con la presente si inviano le Osservazioni contro il Progetto di un impianto eolico codice procedura ID_VIP/ID_MATTIM: 1269 denominato

"Pitigliano" ubicato nei comuni di Pitigliano (GR) e Sorano (GR) costituito da 20 (venti) aerogeneratori di potenza nominale 7,0 MW per un totale

ID: Codice procedura (ID_VIP/ID_MATTM): 12691

TESTO DELLE OSSERVAZIONI

IMMAGINE n 5. Mappa eolici elaborata dall'Associazione Amici della Terra. La mappa evidenzia il cumulo degli impianti tra Lazio e Toscana.

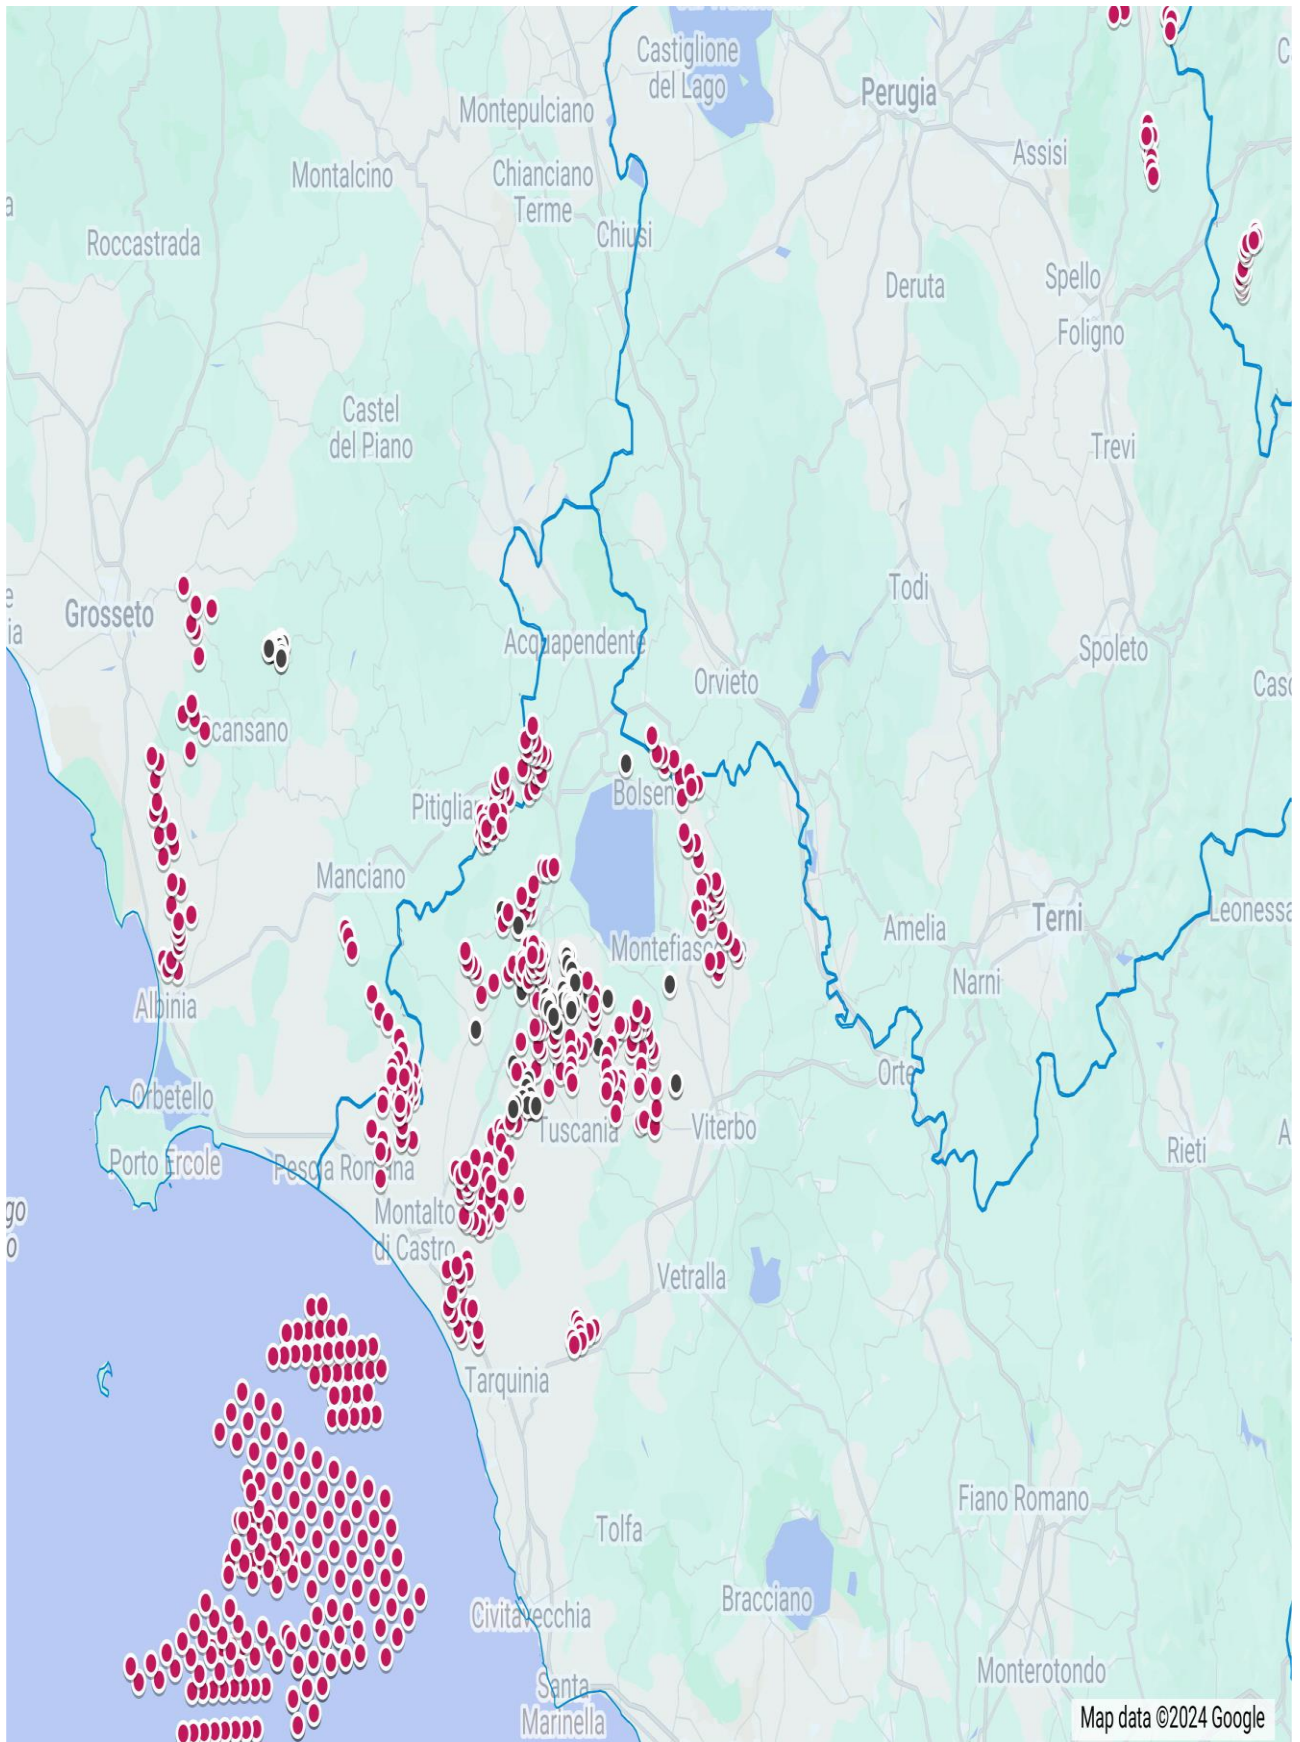
Riguardo al cumulo degli impianti FER, le mappe prodotte dalla proponente riguardano, come già evidenziato, soltanto una parte molto piccola degli impianti FER dell'area intermedia e vasta e in particolare di quelli eolici che contribuiscono a creare un notevole cumulo e la saturazione del territorio tosco laziale. Riguardo al cumulo dei soli impianti eolici si riporta la mappa dell'intervisibilità degli impianti eolici elaborata dall'Associazione nazionale “Amici della Terra”.

IMMAGINE n. 7 Mappa della intervisibilità degli impianti eolici elaborata dall'Associazione nazionale Amici della Terra. La mappa non è aggiornata comunque rende molo bene dell'enorme impatto visivo creato dal cumulo degli impianti.

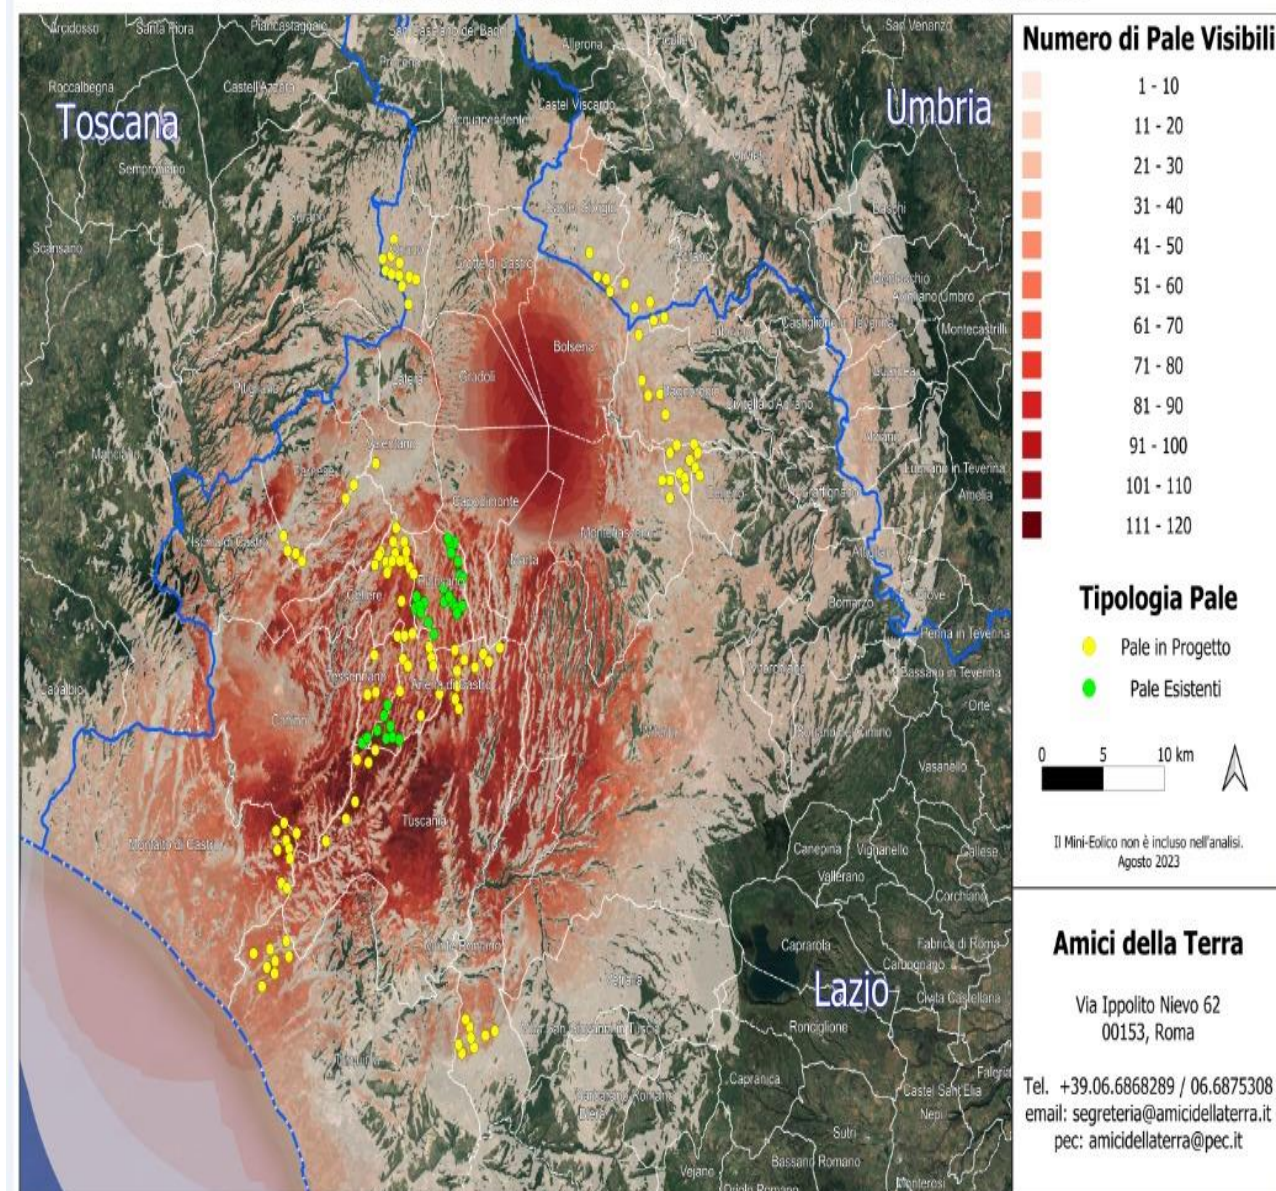
Se agli impianti eolici rappresentati qui sopra che non comprendono sia l'impianto eolico Pitigliano e le altre 14 pale del progetto eolico in verifica amministrativa sempre nel territorio di Pitigliano si aggiungono i migliaia di ettari (7000 fin'ora) di territorio occupato dagli impianti fotovoltaici e agrivoltaici e dalle altre tipologie appare chiaro il numero spropositato degli impianti FER nella bassa toscana e nella Tuscia.
